Módosítás néhány feszítőkar futógörgőjén a segédberendezésekhez

Cikkszám: 533 0077 30
534 0082 30
534 0083 30
534 0133 30
534 0136 30
534 0139 30

2010.03. állapot
INA 0055

1. ábra: A futógörgők eddigi kivitelének (bal) és az új kivitelek (jobb) részletes nézete

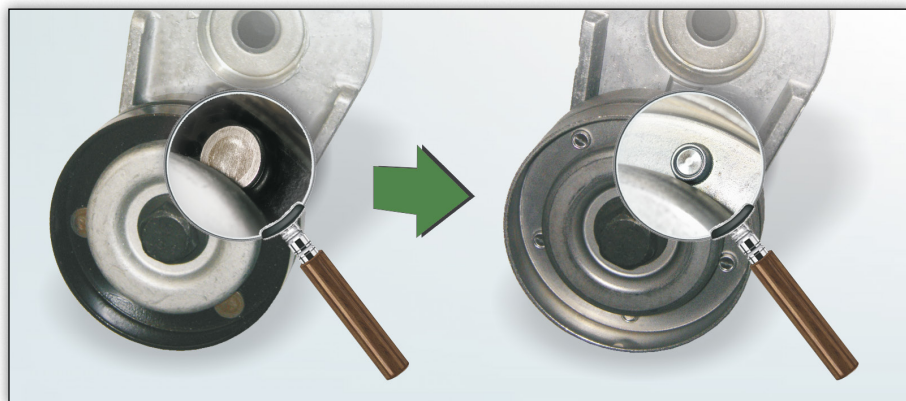
Ahogy az az 1. ábrán látható, a különbség egyszer a bevonat (korábban fekete, most fémes) és másszor a két fél futófelület kapcsolata (korábban szegecselt, most toxolt).

Az átmeneti időszakban mindkét kivitel felváltva előfordulhat. Mindkét változat megfelel a műszaki követelményeknek és korlátlanul használhatók a katalógusban megadott járművekhez.
